東海再処理施設の安全対策に係る廃止措置計画認可変更申請対応について

令和3年4月15日
再処理廃止措置技術開発センター

高放射性廃液貯蔵場（HAW）及び
ガラス固化技術開発施設（TVF）ガラス固化技術開発棟の
内部火災対策について

廃止措置変更認可申請の内部火災対策(令和3年3月18日 規制庁面談 資料1)に係るご質問に対する回答

図-3.8.18-4.6 付加的しゃへい体〔配管用貫通プラグ（例）〕

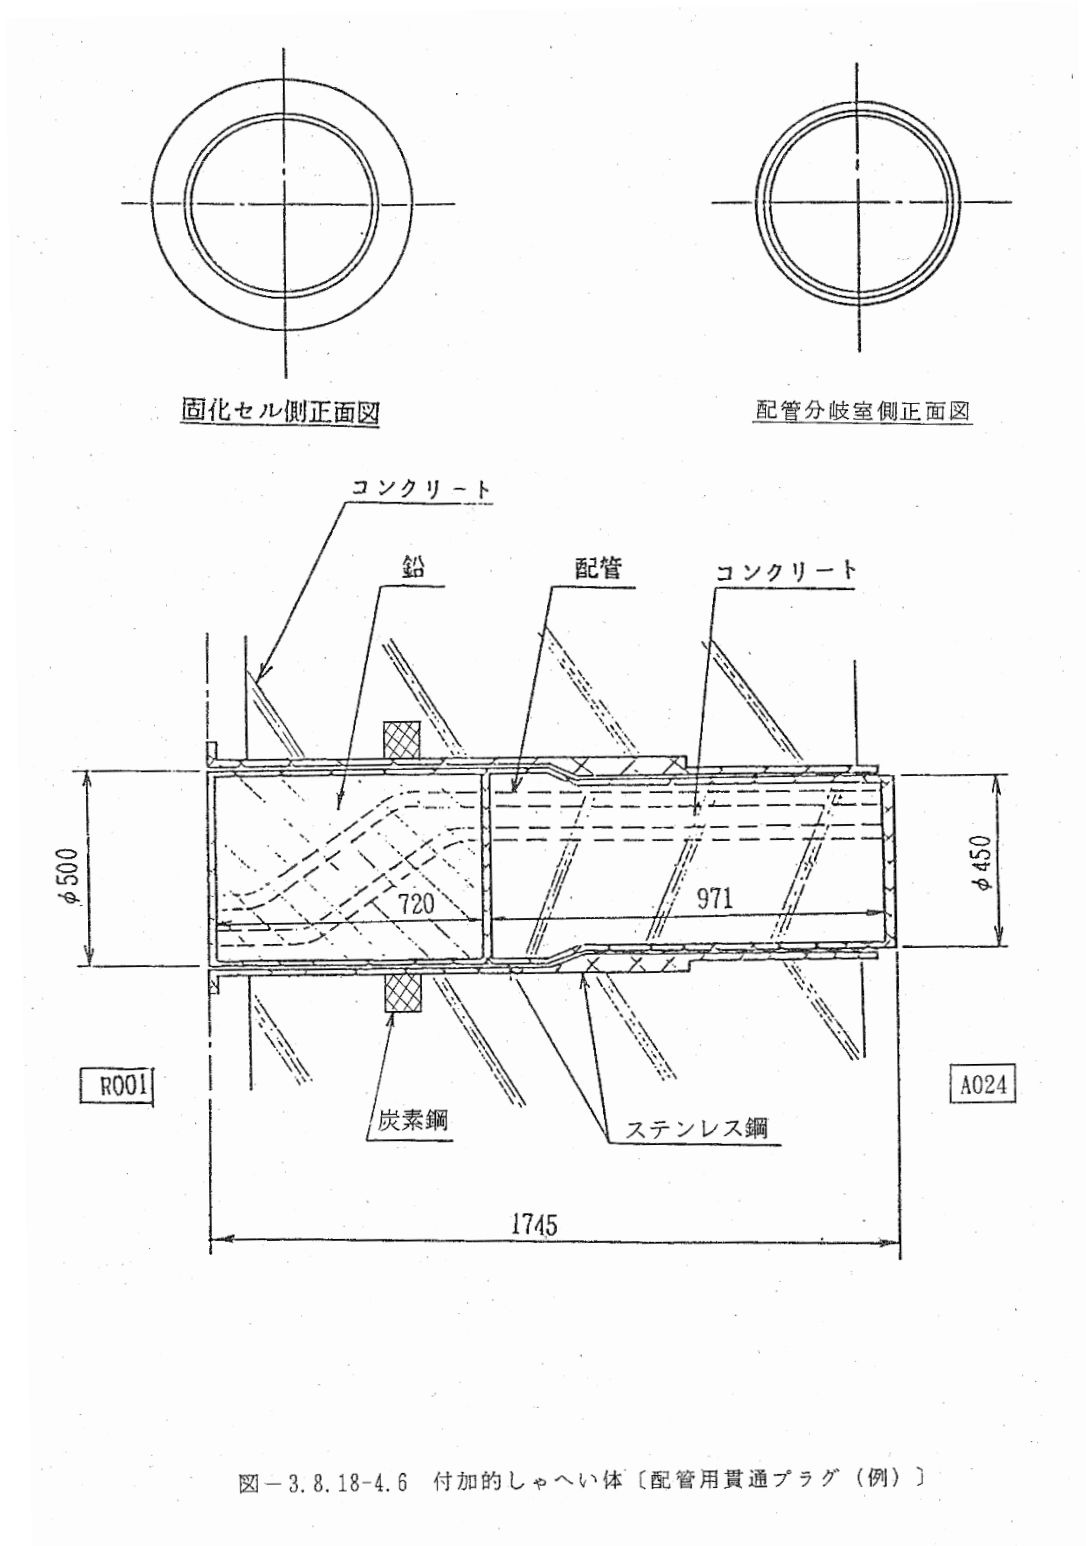
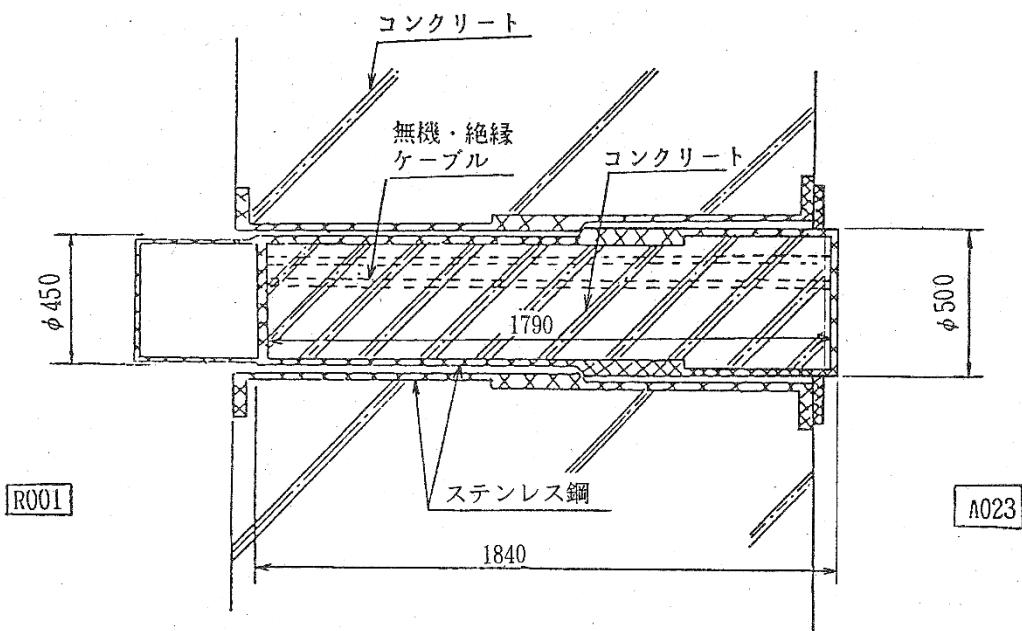
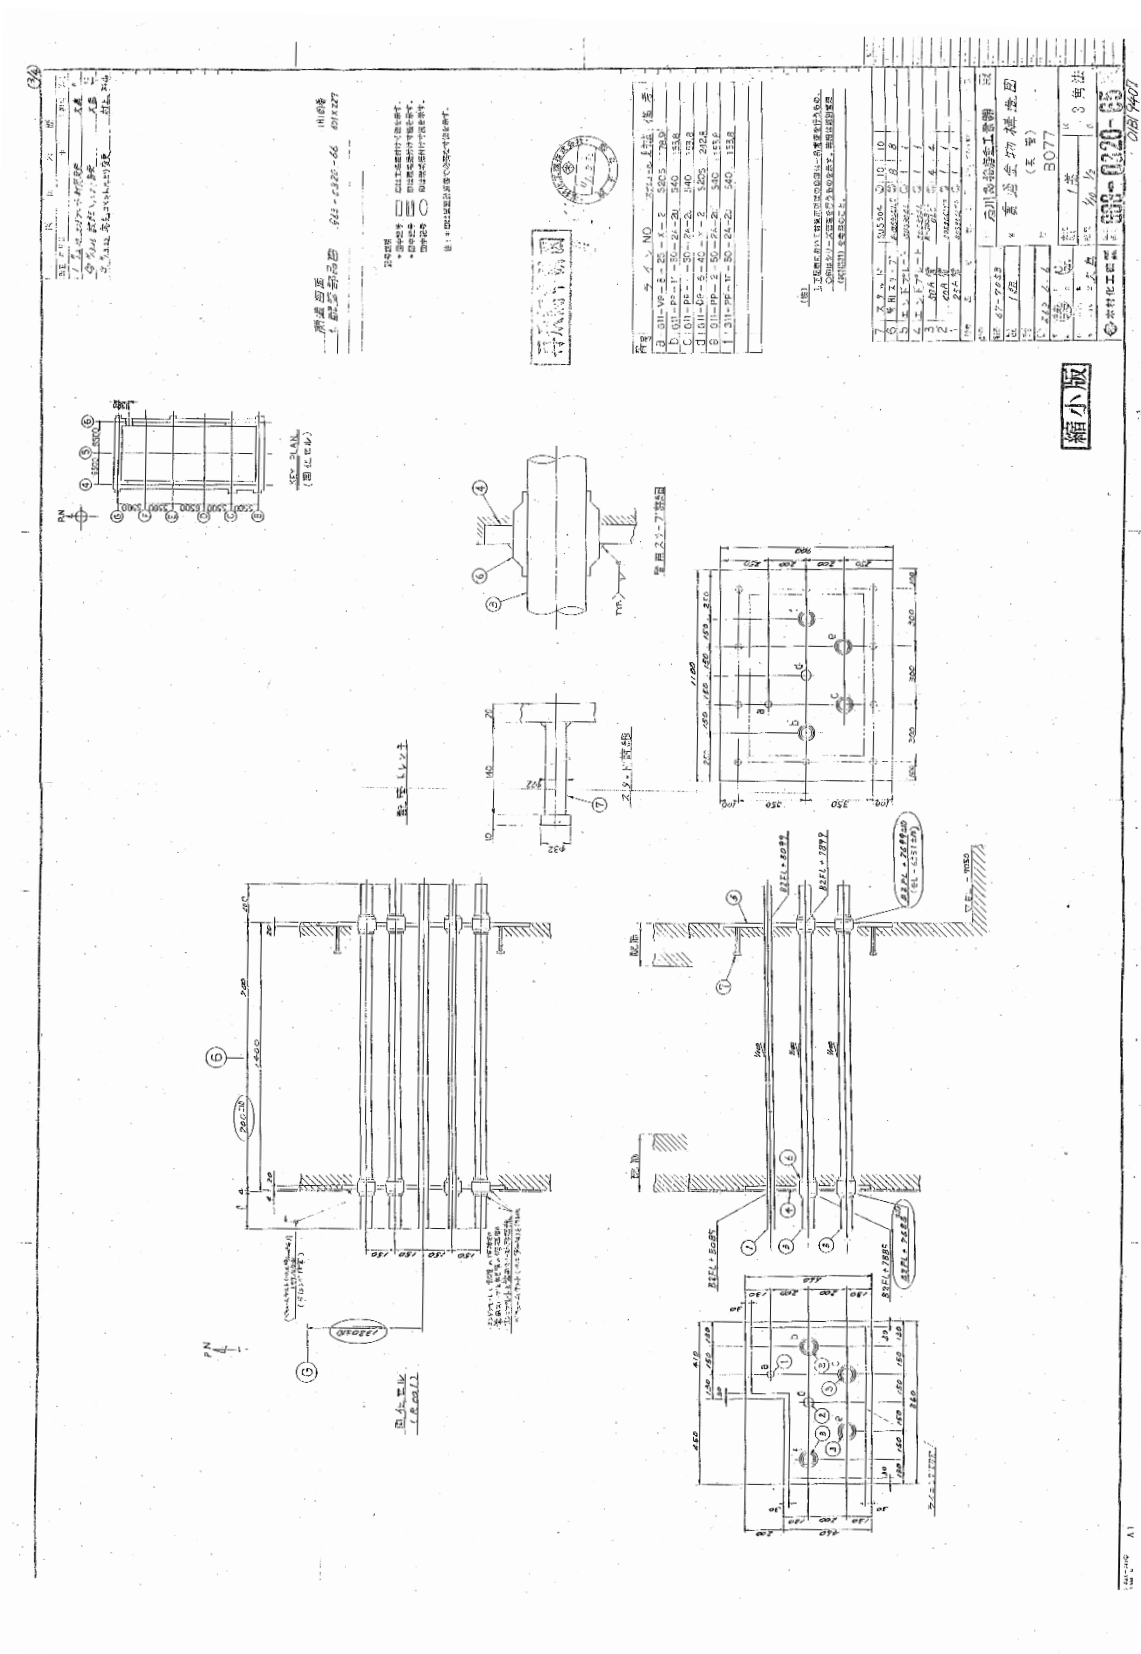
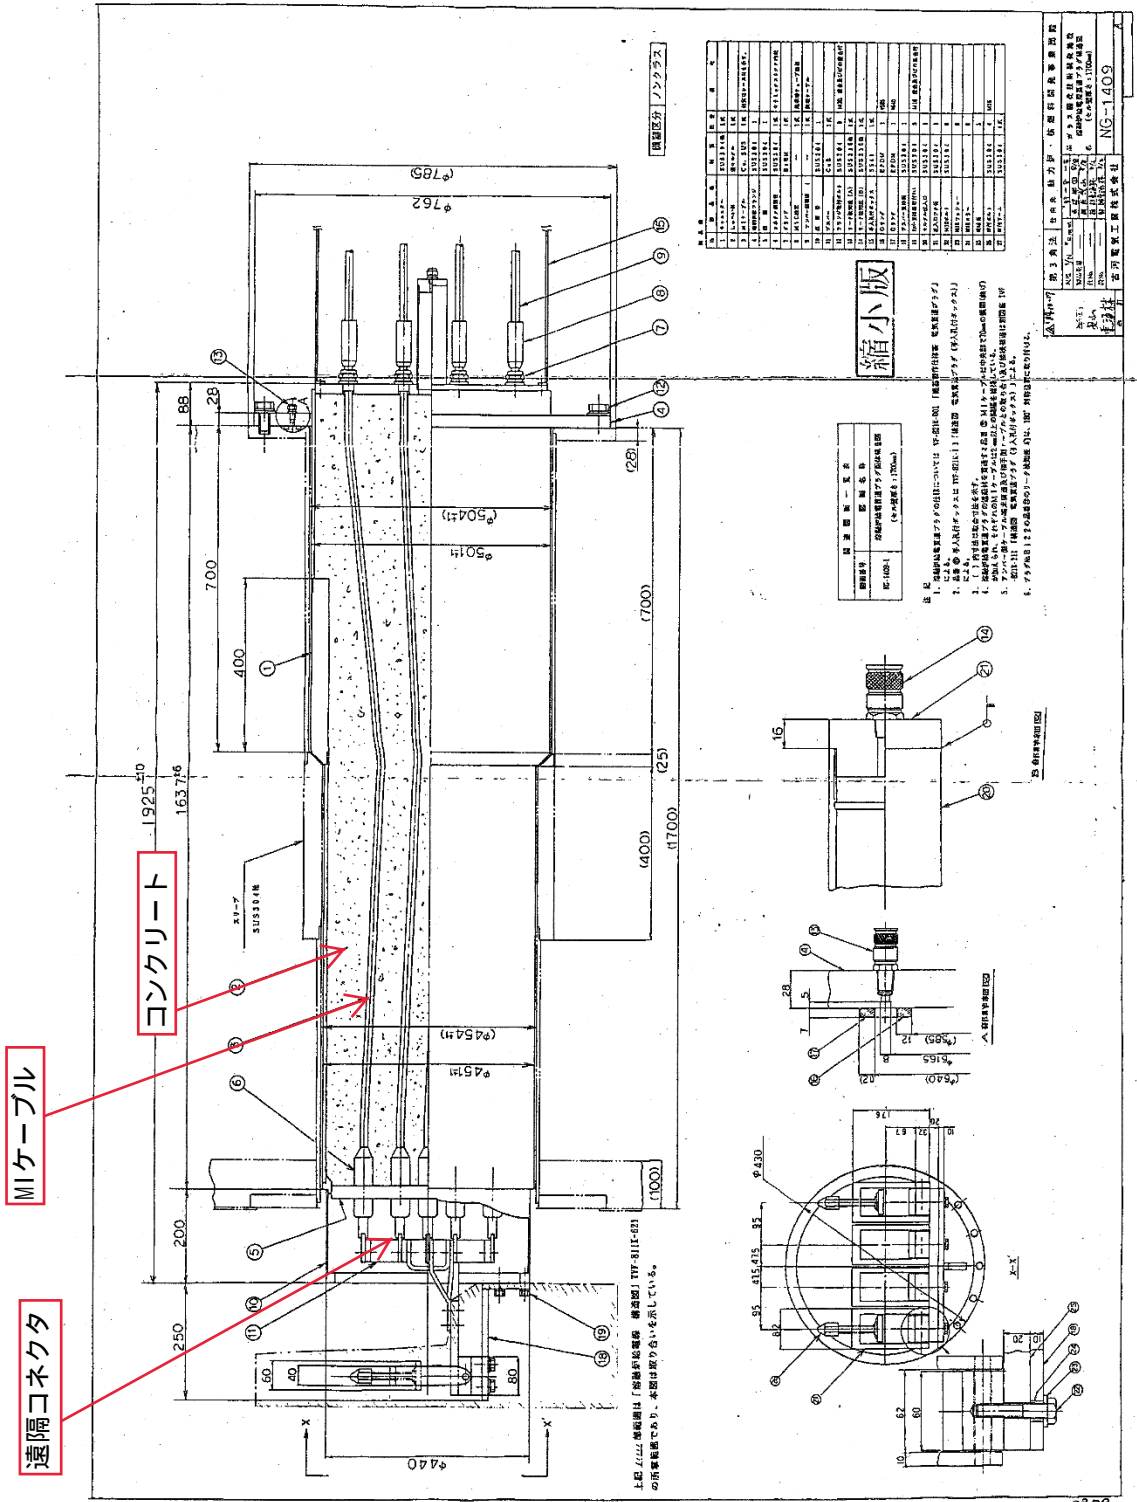
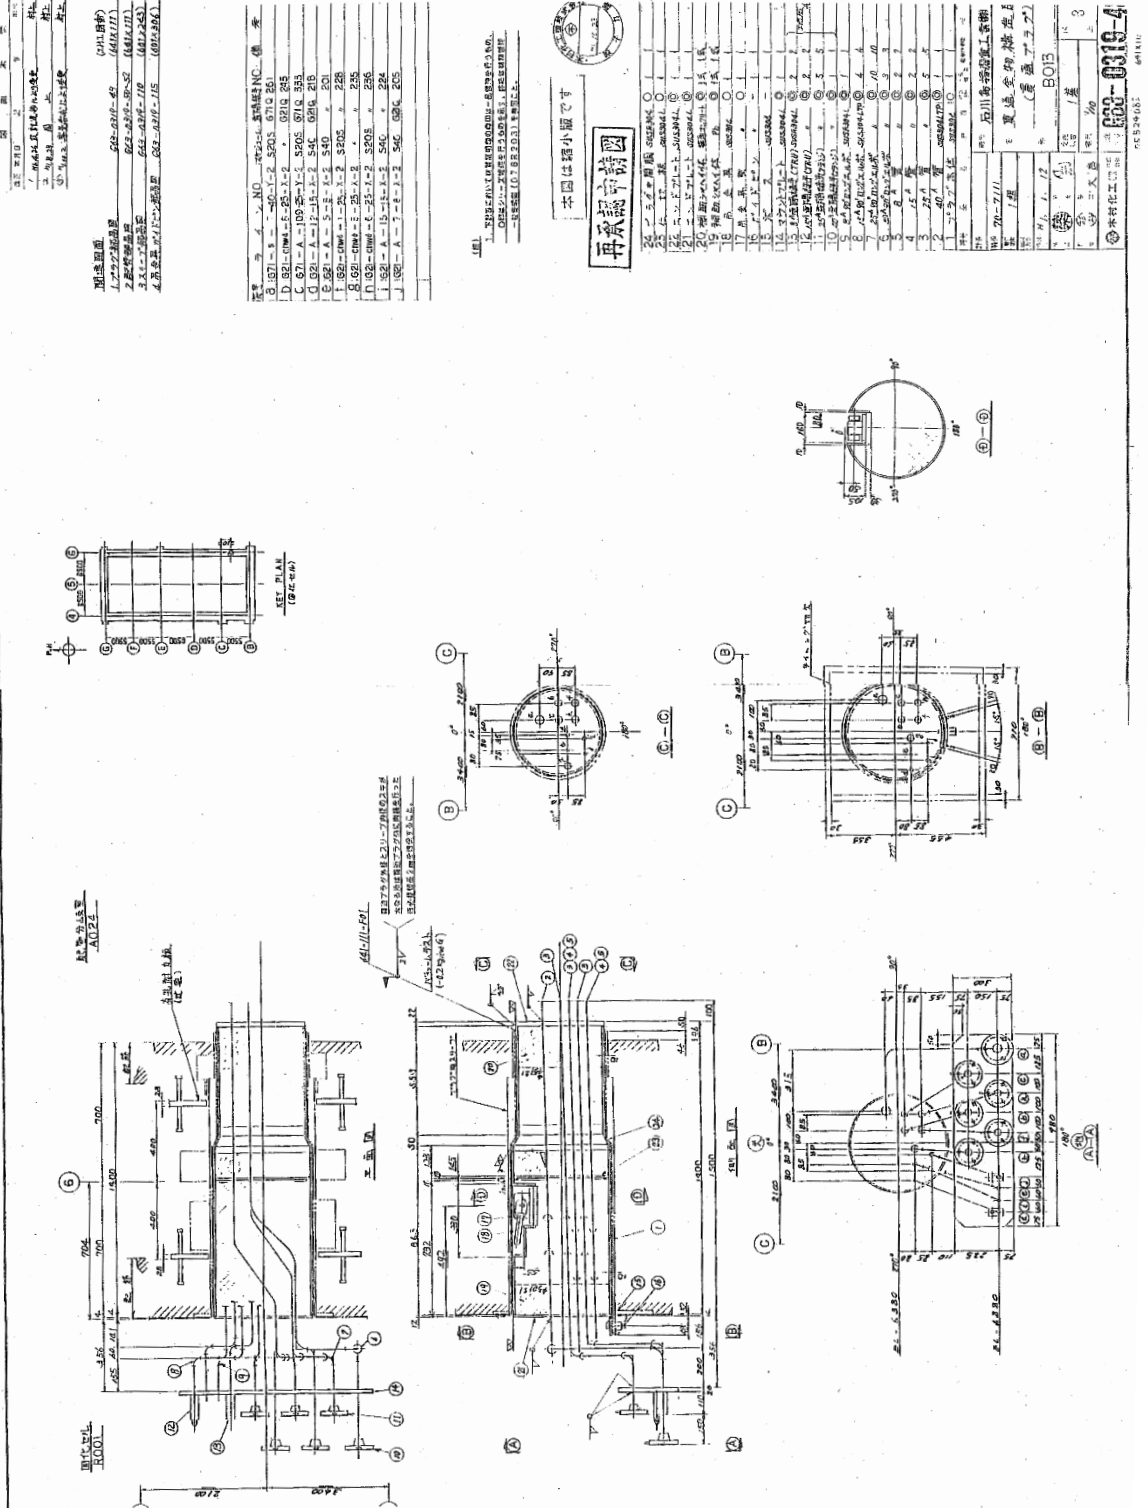
No.	コメント	回答
6	<p>(TVF 固化セル) 配管トレンチ、固化セル、保管セル等の配管・ダクト等貫通部分の処理はどのように行われているのか。</p>	<p>固化セルの壁貫通部分は直接埋込の場合と、遠隔交換可能な貫通プラグ（配管用と電気ケーブル用の2種類）を用いる場合があります。直接埋込の場合は、配管と貫通壁の間にモルタル等が充填され隙間はありません。貫通プラグはステンレス鋼の管体の内部に鉛、コンクリート等を充填した円柱状の栓（プラグ）で、その内部に複数の配管又はケーブルを直接埋め込んで一体構造としたものとなっています（参考資料3参照）。このような構造とすることで、固化セルへ外部から接続する配管系統・ケーブル系統の構成を遠隔操作により変更することが出来ます。プラグに埋め込んだ配管・ケーブルは躯体との間に隙間が生じ無いよう（主として遮蔽の観点から）にコンクリート等が充填されています。そのうち、ケーブルを内包する給電用貫通プラグ等については、プラグ内にケーブルを埋設していることに加え、貫通プラグの固化セル内側の端部は遠隔保守用の遠隔コネクタ、固化セル外側の端部は端子台となっており、ケーブルが露出している箇所はほとんど無く、貫通プラグを通じて延焼することはありません。</p>
7	<p>固化セル内の温度は何度くらいに保たれているのか（稼働している時、していない時）。</p>	<p>固化セル内はインセルクーラにより熔融炉等の稼働状態にかかわらず、約23℃前後で保たれています。（参考資料4参照）</p>
8	<p>(27 ページ関係) 火災感知器を追加設置する箇所は具体的に決まっているのか。決まっているならば本文及び図面に記載すること。</p>	<p>火災感知器を追加設置する火災区画は資料41ページに記載している「a. 火災感知器を追加設置する火災区画」の考え方にに基づき、該当する区画については本文末尾の対策整理表（資料73ページ～）中に感知器を追加する旨を記載しています。各火災区画内での詳細な設置箇所については、詳細設計の進捗に応じて、順次図等を用いて説明させていただきます。なお、火災感知器の設置を計画している区画は参考資料5（赤のハッチング箇所）のとおりとなっています。</p>

稼働している時及び稼働していない時の固化セルの平均温度を表-1 に示す。
また、図-1～2に固化セル温度の推移を示す。

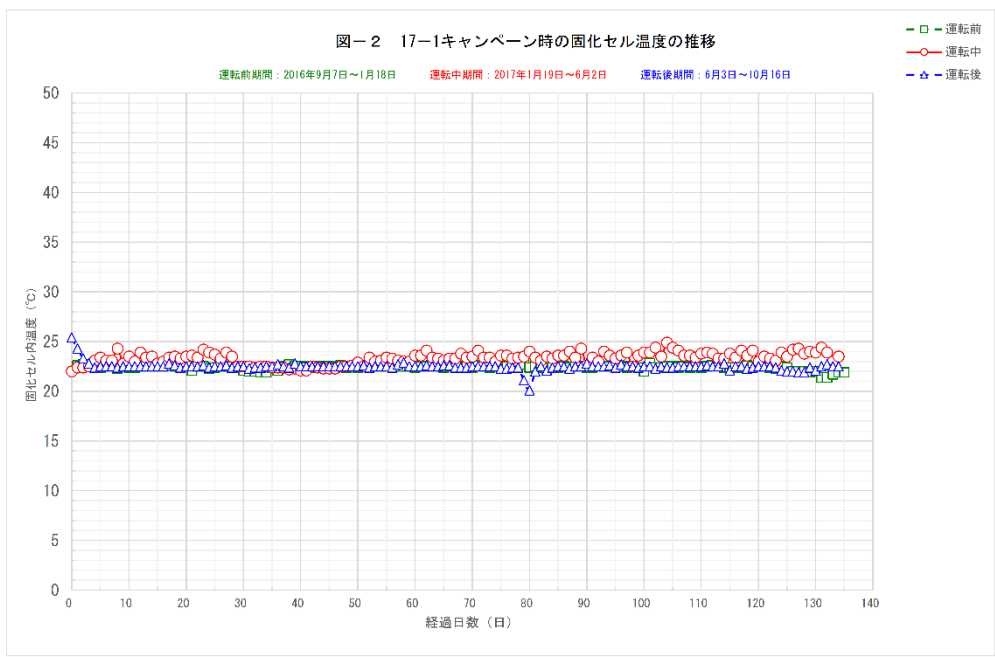
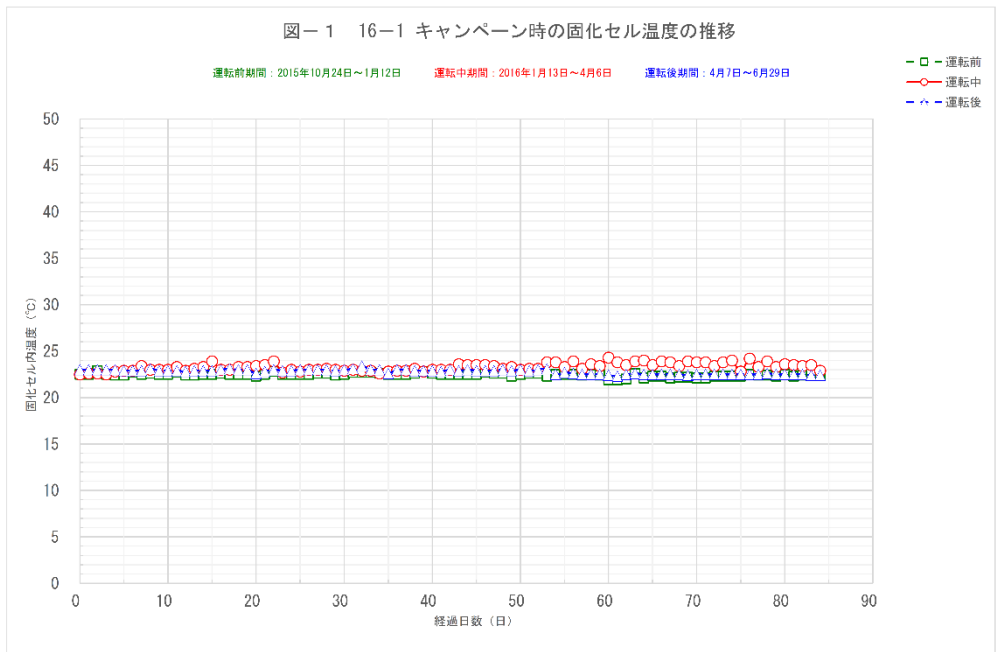
No.7 「固化セル内の温度は何度くらいに保たれているのか（稼働している時、していない時）。」

【回答】固化セル内の温度は稼働状態にかかわらず、約 23℃前後で保たれている。
